PROVINCIA DI BRINDISI

Servizio Ambiente ed Ecologia

OGGETTO: Impianto per la gestione di rifiuti speciali della Società ALI.FER S.r.l. ubicato in Francavilla Fontana. Istanza di rettifica e modifica non sostanziale del Provvedimento Dirigenziale n. 78 del 07/08/2015 di Autorizzazione Integrata Ambientale.

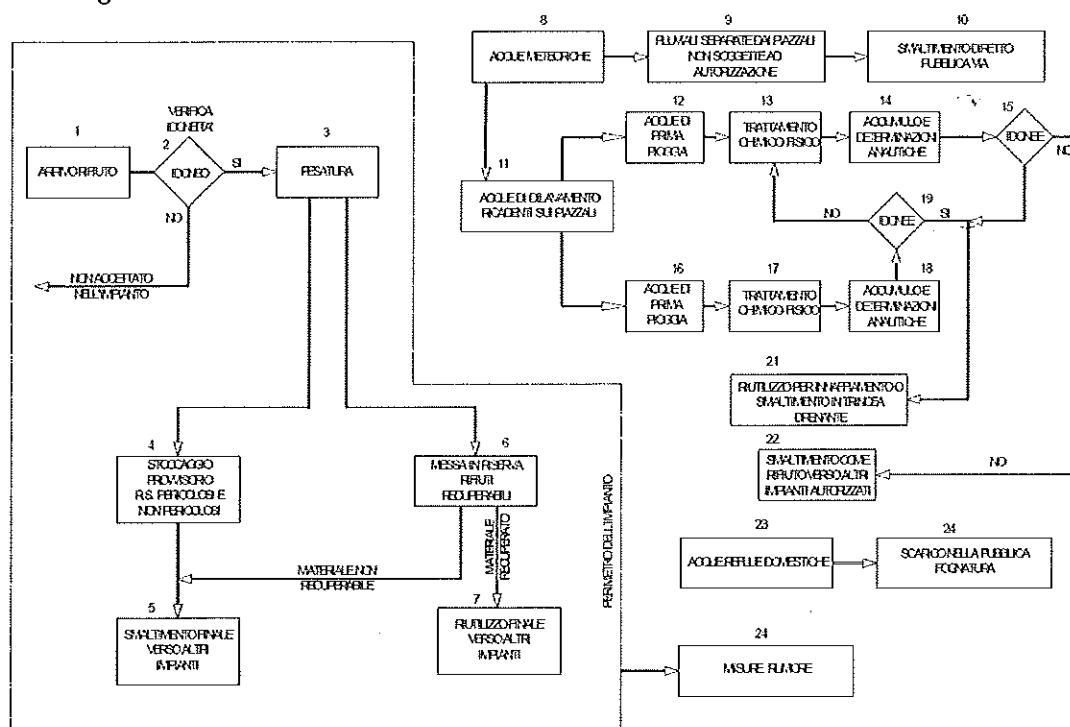
2) Lo schema di flusso del *Piano di Monitoraggio e Controllo dell'impianto* presentato dal Gestore e riportato al punto 2.1 dell'Allegato 2 al provvedimento n. 78 del 07/08/2015 è errato e, pertanto, lo stesso viene sostituito dal seguente:
